BA_0_GB_N_33_achtergevel
Achtergevel brandweer
1030 BA
04/07/2025
atelier BIS -
Architectenburo
Salomez bv
T +32 51 212 512
Info@atelierbis.be

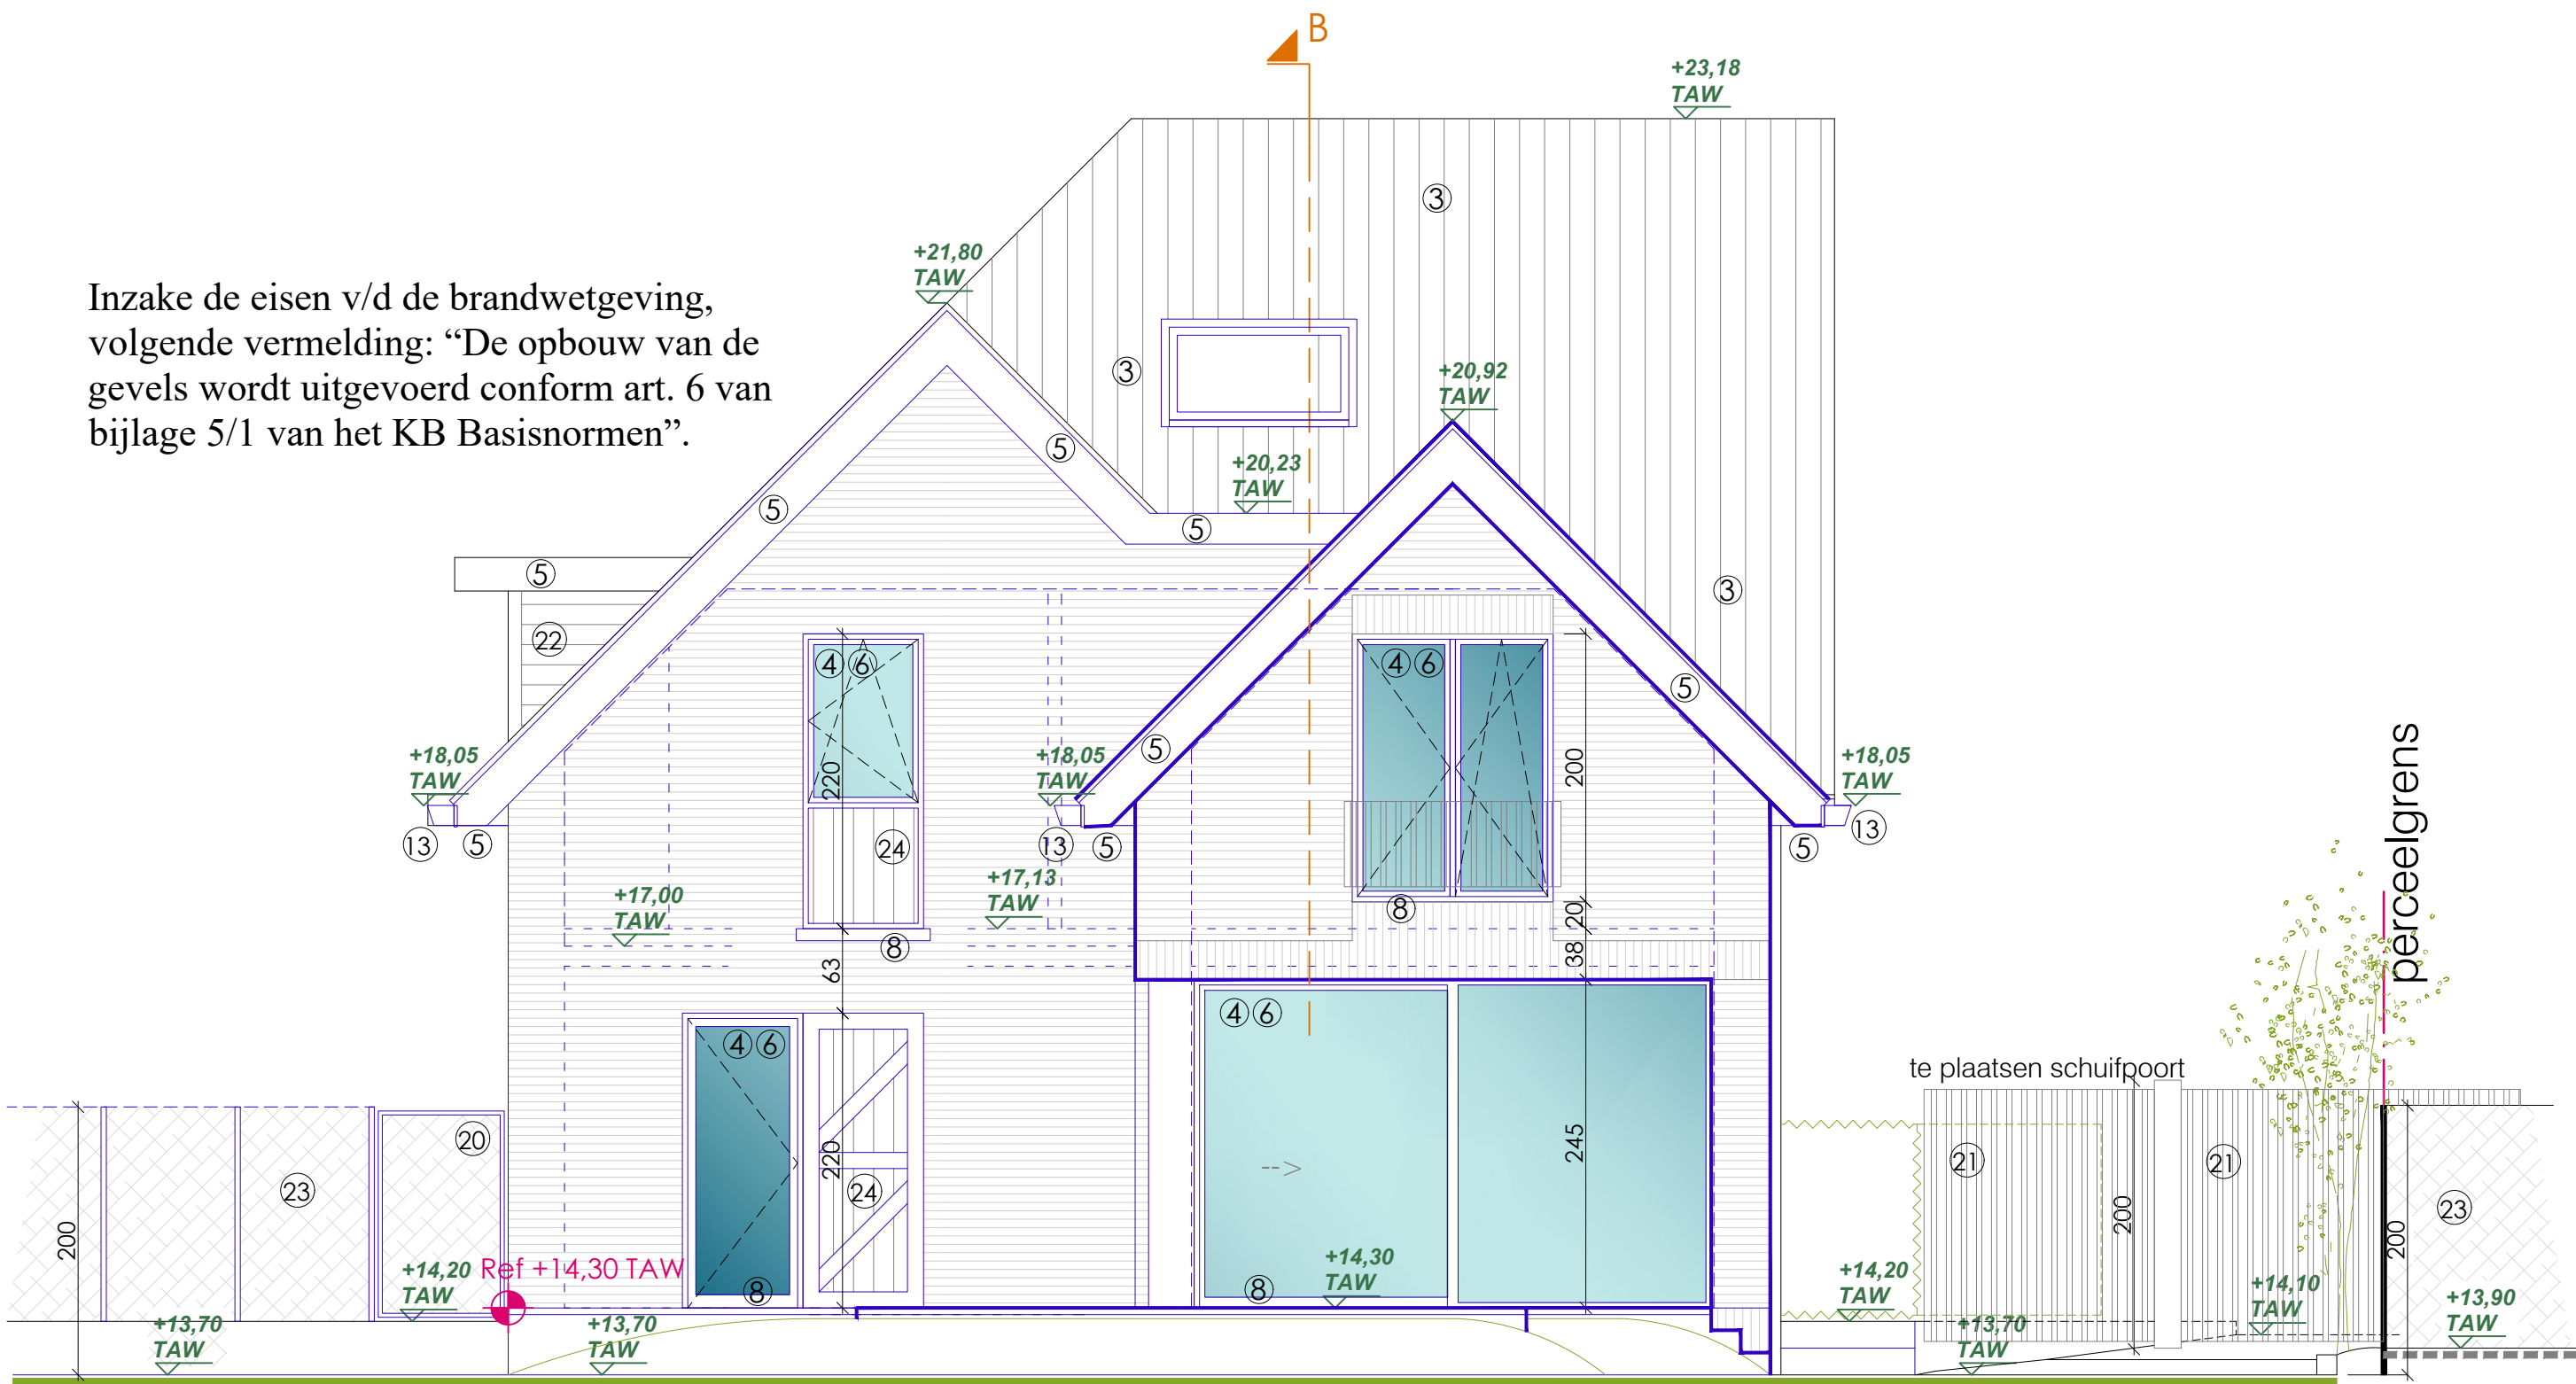
Inzake de eisen v/d de brandwetgeving, volgende vermelding: “De opbouw van de gevels wordt uitgevoerd conform art. 6 van bijlage 5/1 van het KB Basisnormen”.
